EN LO PRINCIPAL: Recuso de Reclamación. **PRIMER OTROSÍ:** En subsidio, solicita invalidación parcial del procedimiento. **SEGUNDO OTROSÍ:** Acompaña documentos.

Eduardo Correa Martínez, en representación de Hidronor Chile S.A. (en adelante, “Hidronor” o “el Titular”, indistintamente), ambos domiciliados para estos efectos en Avenida Viscaya 16907,-1, comuna de Pudahuel, Región Metropolitana; vengo en interponer dentro del plazo legal el recurso de reclamación del artículo 20 de la Ley Nº19.300 sobre Bases Generales del Medio Ambiente (en adelante, “la Ley”) en contra de la Resolución Exenta Nº 20220800128 de fecha 11 de febrero de 2022 de la Comisión de Evaluación de la Región del Biobío (en adelante, “la RCA”) que calificó en forma desfavorable la Declaración de Impacto Ambiental (“DIA”) del proyecto “Ampliación Temporal Relleno Sanitario”; con el objeto de que se admita a trámite y en definitiva se deje sin efecto el rechazo del proyecto, reemplazando la resolución recurrida por una que califique en forma favorable el proyecto, en razón de los argumentos de hecho y de derecho que a continuación pasamos a exponer.

Con fecha 18 de enero de 2021, el Titular ingresó al Sistema de

**Figura N° 47. Obras proyectadas y zona de protección indicada en el artículo 9 del D.S. 189/08
MINSAL**

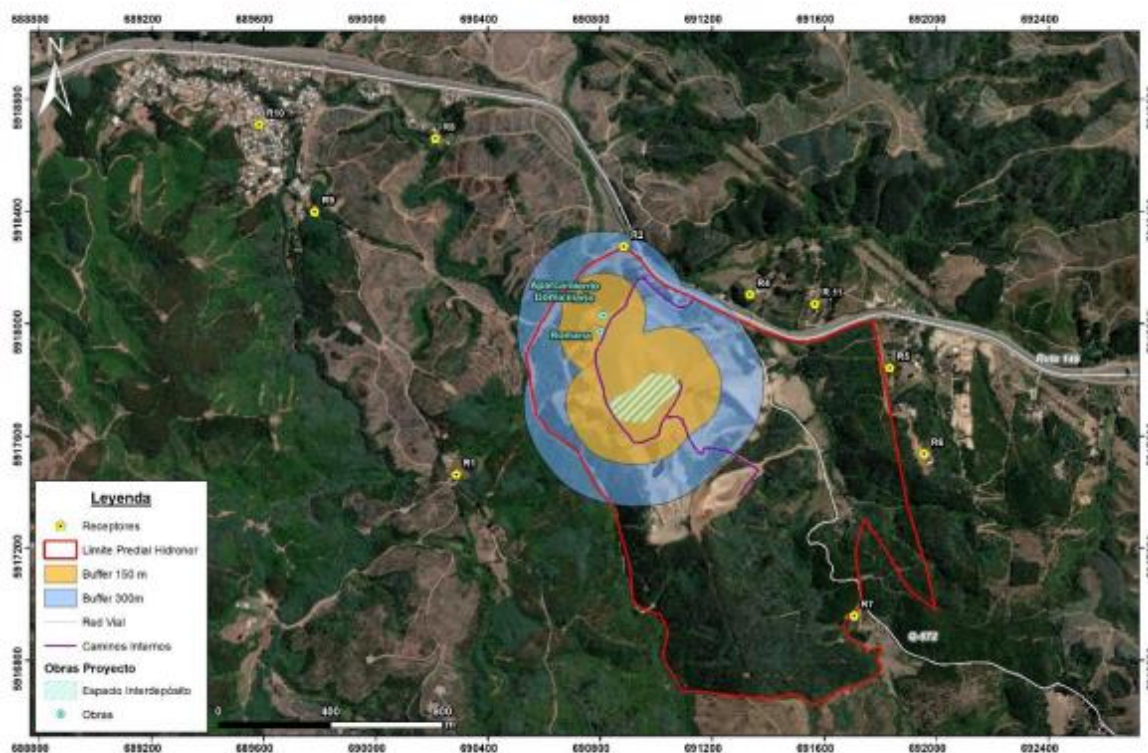
Ahora bien, contrario a lo que se señala primero en las observaciones de la SEREMI de Salud al adenda complementaria y que se reitera tanto en el ICE como en la RCA; en el expediente de evaluación constan los detalles de las barreras naturales que justifican la solicitud del artículo 9 del DS N° 189 de 2008. En efecto, en la DIA (Anexo 2.1, “Caracterización Ambiental de paisaje”), se describe con detalle la configuración de relieve y vegetación del predio donde se emplaza el proyecto, desarrollando una serie de tablas, imágenes y fotomontajes que muestran y destacan las barreras naturales entre las instalaciones del proyecto y los receptores sensibles, que coinciden con los requisitos del artículo 9 del DS N° 189 de 2008 (pp. 25 y siguientes).

distancia inferior a 300 mts. Lo anterior, sin perjuicio de que el análisis para verificar el cumplimiento legal fue efectuado según la forma de cálculo indicada en el Reglamento referido, el cual establece que: *“Esta distancia se medirá considerando una proyección horizontal y a partir del menor perímetro del área que comprenda el sector en donde se dispongan los residuos y de toda instalación anexa al Relleno Sanitario capaz de generar olores ofensivos para la comunidad, tales como plantas de tratamiento y lagunas de almacenamiento de líquidos lixiviados, zona de lavados de camiones y zona de pesaje.”.*

De lo anterior, se puede concluir que la totalidad de las instalaciones anexas se encuentran a una distancia mayor a 150 mts. del deslinde de la instalación (zona de protección al interior del sitio) pero a distancias inferiores a los 300 mts.

En lo que respecta al análisis de distanciamiento para acreditar el cumplimiento del Art.9 del DS189/08 – MINSAL, cabe hacer presente que el objetivo principal del artículo mencionado es resguardar a la comunidad de aquellas instalaciones capaces de generar olores ofensivos producto de la operación del relleno sanitario, lo cual es indicado de forma tácita en el inciso 2 y 3 del artículo referido, el cual establece que: *“Esta distancia se medirá considerando una proyección horizontal y a partir del menor perímetro del área que comprenda el sector en donde se dispongan los residuos y de toda instalación anexa al Relleno Sanitario **capaz de generar olores ofensivos** para la comunidad, tales como plantas de tratamiento y lagunas de almacenamiento de líquidos lixiviados, zona de lavados de camiones y zona de pesaje.*

Sin perjuicio de lo anterior, se podrá solicitar justificadamente a la Secretaría Regional Ministerial la aprobación de distancias inferiores cuando existan barreras naturales o artificiales que permitan controlar dichos efectos, en todo caso dicho distanciamiento no podrá ser inferior a 150 metros.”.

En base a lo anterior, el análisis de distanciamiento se centró en descartar la afectación en términos de impacto odorante y riesgo a la salud de la población que potencialmente podrían generar las instalaciones sujetas a evaluación ambiental, en el entendido que las barreras naturales y artificiales, en conjunto con las características de cada fuente, son un *input* para la estimación de impacto odorante y su posterior conjugación con las otras emisiones del proyecto para el análisis de riesgo a la salud de la población.

Figura 1: Distancia de los receptores al límite del proyecto inter-depósitos presentadas en la Tabla 21 de la ADENDA.

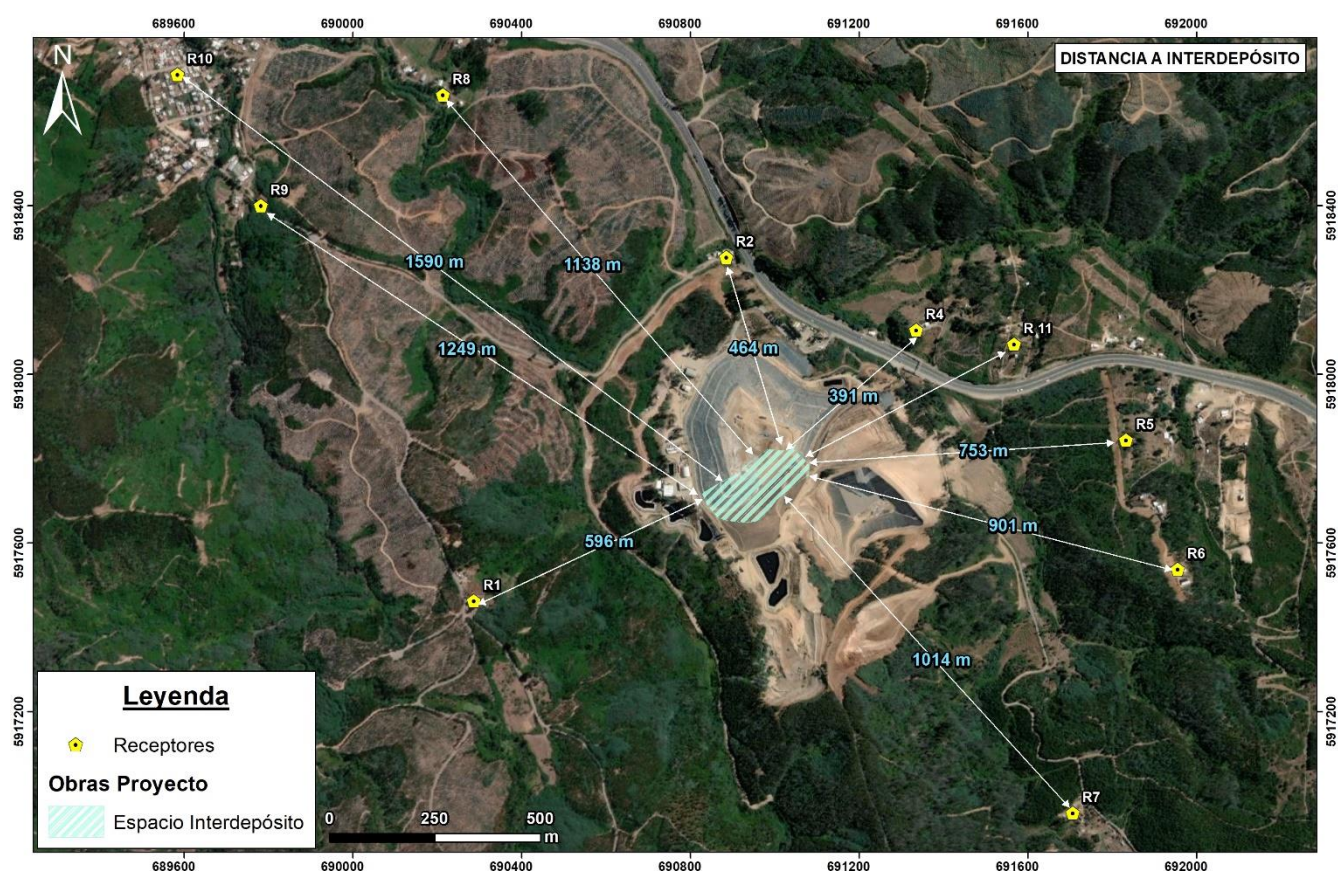
Ahora bien, respecto a las supuestas inconsistencias entre los datos de la Tabla N°21 de la Adenda y la Tabla N°95 de la Adenda Complementaria, debe

señalarse que durante el proceso de evaluación hubo un error tipográfico en la titulación en las tablas respecto al distanciamiento del proyecto. En particular en la Tabla 21 presentada en la adenda, puesto que la columna señalada con el título “*Distancia al Perímetro de Planta Hidronor Zona Sur*” corresponde a la “*Distancia de los receptores al límite del Proyecto Inter-Depósito*” la cual se demuestra en la siguiente figura.

Considerando lo anterior y en base lo presentado en la Tabla 8 del EIO del Anexo 3.2 de la adenda complementaria, las distancias fueron calculadas con respecto al perímetro de la instalación según lo indicado por la normativa de Trento para su aplicación, es decir al perímetro del predio de Hidronor S.A, mediante lo cual responde a las diferencias de distanciamientos rectificadas en la adenda complementaria del Proyecto y que se grafica en la siguiente figura.

De lo expuesto anteriormente, cabe mencionar que para efectos del cumplimiento indicado en el Art. 9 del D.S. 189/08 - MINSAL, el cálculo del distanciamiento se realiza considerando "*el menor perímetro del área que comprenda el sector en donde se dispongan los residuos y toda instalación anexa*" frente a lo cual el presente proyecto acredita cumplimiento legal, conforme fue expuesto en las tablas 6, 7 y 8 del Anexo 4.1. de la Adenda Complementaria Figura 8 de la Adenda y Figura 9 del Anexo 3.2 de la Adenda Complementaria.
